RESOLUCION No.

POR MEDIO DE LA CUAL SE OTORGA UN PERMISO DE VERTIMIENTOS Y SE ADOPTAN OTRAS DETERMINACIONES

Que técnicos de la Corporación procedieron a evaluar la información presentada, se generó el Informe Técnico N° **IT-04440-2026** del 28 de julio de 2026, dentro del cual se formularon las siguientes observaciones y conclusiones, las cuales son parte integral del presente acto

Ver pland: RNE-XORI-DIS-PTAR-14

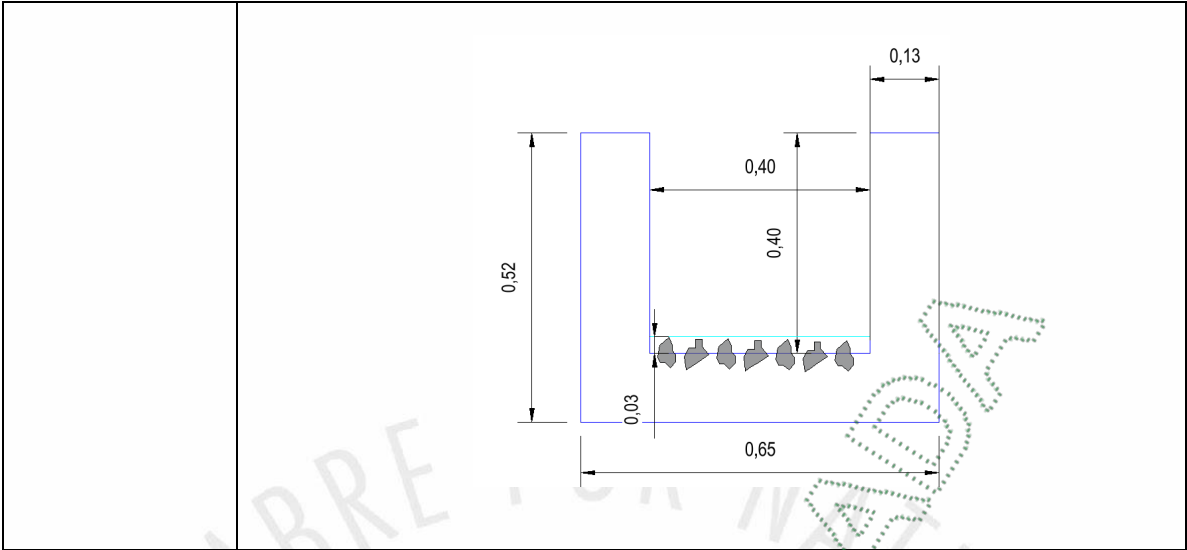
Obra N°:			1			Tipo de la Obra:		Estructura de Descarga			
Nombre de la Fuente:			Rio Negro			Duración de la Obra:		Permanente			
Coordenadas						Altura(m):		0.40			
LONGITUD (W) - X			LATITUD (N) Y		Z		Ancho(m):		0.40		
75	25	29.276	6	8	27.867	2092	Longitud(m):		79.54		
							Diámetro (m):		0.284		
							Pendiente longitudinal (%):		0.0077		
							Profundidad de Socavación(m):		1.47		
							Capacidad(m³/seg):		>0.012		
							Cota Lámina de agua de la fuente de Tr= 100 años (m)		2092.52		
							Cota de punto más baja de la obra (m)		2092.20		
Observaciones:						- La descarga se propone sea en la margen derecha del rio Negro. - el caudal máximo de descarga al momento del funcionamiento de la totalidad del proyecto, es decir 12,0 l/s (0,012 m³/s) - El diámetro interno de la tubería de descarga se propone de 284 mm, lo que equivale a diámetro nominal de 315 mm o 12". - La obra se encontrará ubicada por encima de la creciente de hasta 10 años - Dado que la creciente superior al periodo de retorno de 25 años podrá alcanzar un nivel que supere la cota batea de la descarga de aguas residuales se plantea utilizar en esta obra de entrega una compuerta de tipo charnela. - Se aporta las especificaciones técnicas de la charnela propuesta en el documento: ETAS-ME06-17 ESPECIFICACIÓN TÉCNICA DE VÁLVULA CHARNELA.

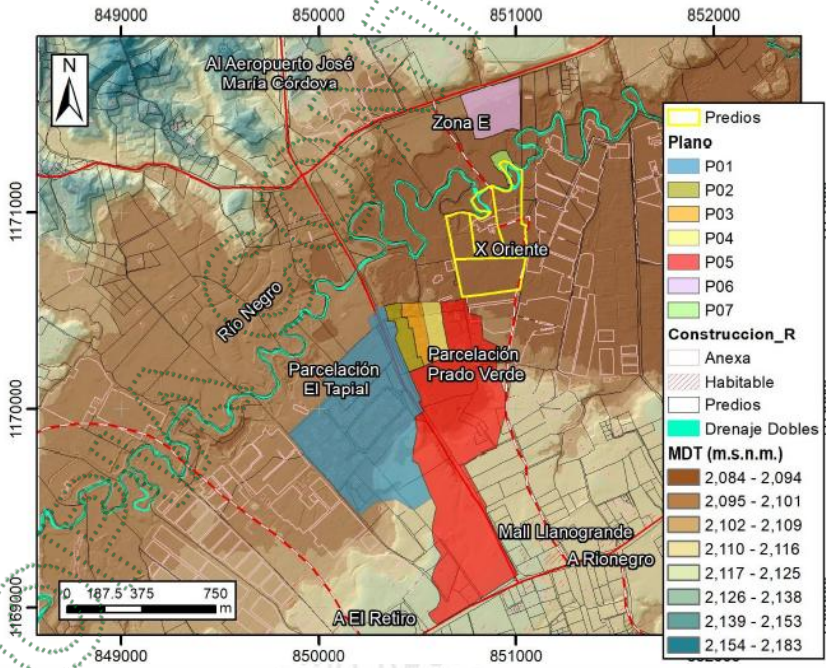
Obra N°:			2			Tipo de la Obra:		Disipadores (Canal)	
Nombre de la Fuente:			Rio Negro			Duración de la Obra:		Permanente	
Coordenadas						Altura(m):		0.40	
LONGITUD (W) - X			LATITUD (N) Y			Z	Ancho(m):		0.40
75	25	29.276	6	8	27.867	2092	Longitud(m):		4.80
							Pendiente longitudinal (%)		NR
							Profundidad de Socavación(m):		1.47
							Capacidad(m³/seg):		>0.012
							Cota Lámina de agua de la fuente de Tr= 100 años (m)		2092.52
75	25	29.436	6	8	27.889	2092	Cota Batea de la obra(m)		2091.19

- El canal de disipación presentará piedra pegada en el fondo que sobre sale de la placa de piso en 0,03 m. - La obra finaliza con una abertura para sus aletas de 0,70 m de longitud (incluida dentro de la longitud total de la obra) y abertura máxima de 1,0 m. - El canal de entrega se encontrará inmerso dentro de la orilla de la corriente, evitando que se presente una obstrucción de la sección transversal o cambios en el comportamiento normal del flujo. - El canal contará con una llave anti socavación en la parte final de la obra de 1,80 m de profundidad

Ilustración N° 1. Escenario Sin Obras

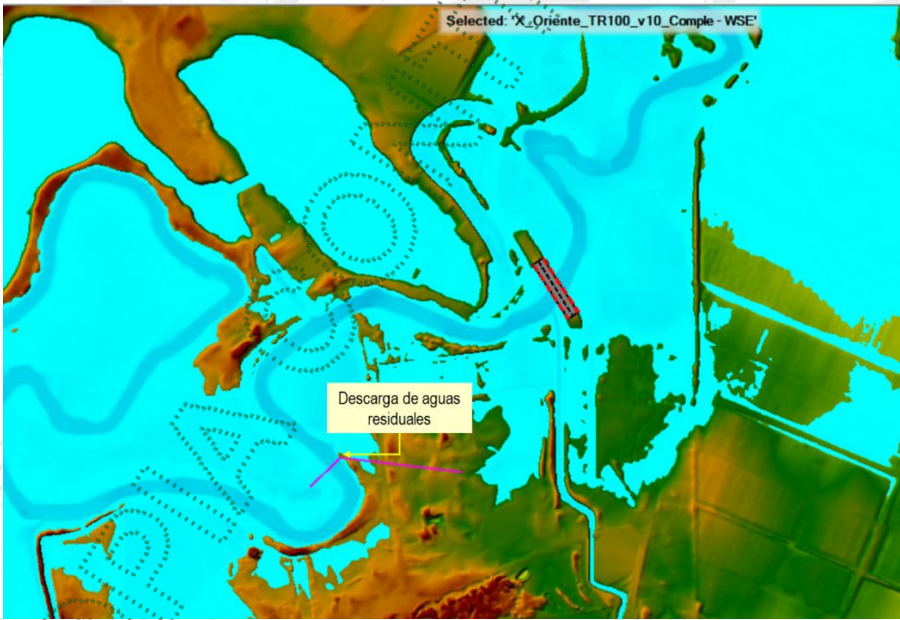
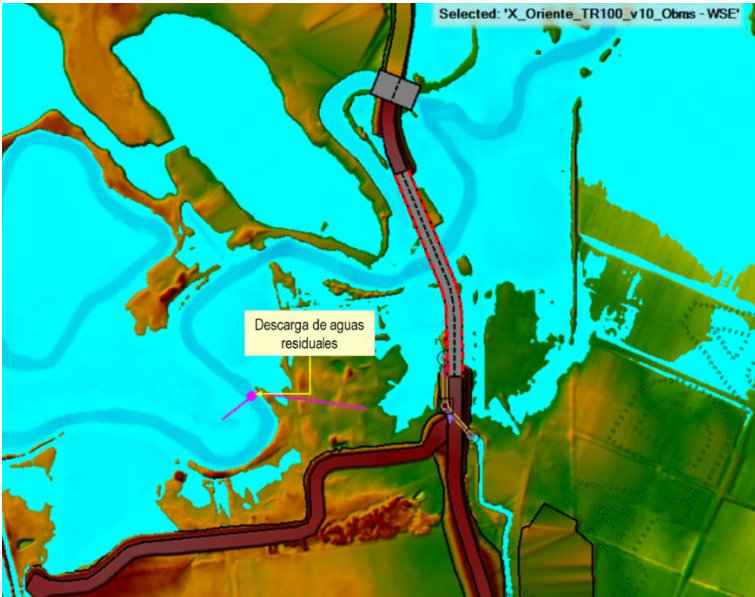
Es importante resaltar que con la obra propuesta, estructura de descarga de aguas residuales se pretende descargar hasta 12 L/s en la etapa de operación del proyecto, lo que comparado con el caudal de diseño para un Tr= 100 años del Río Negro de 95.87m3/s, equivale a un 0.013% con respecto al caudal máximo de este, lo cual no representaría un caudal que modificaría las condiciones de la fuente hídrica, lo que coincide con el comportamiento de los parámetros lámina de agua y velocidad para ambos escenarios.

Se estima la profundidad de socavación por diferentes métodos de cálculo, se obtiene un valor máximo para el río Negro de 1,47 m el cual cumple con la profundidad planteada en la obra localizada sobre dicha corriente (descarga de aguas residuales).
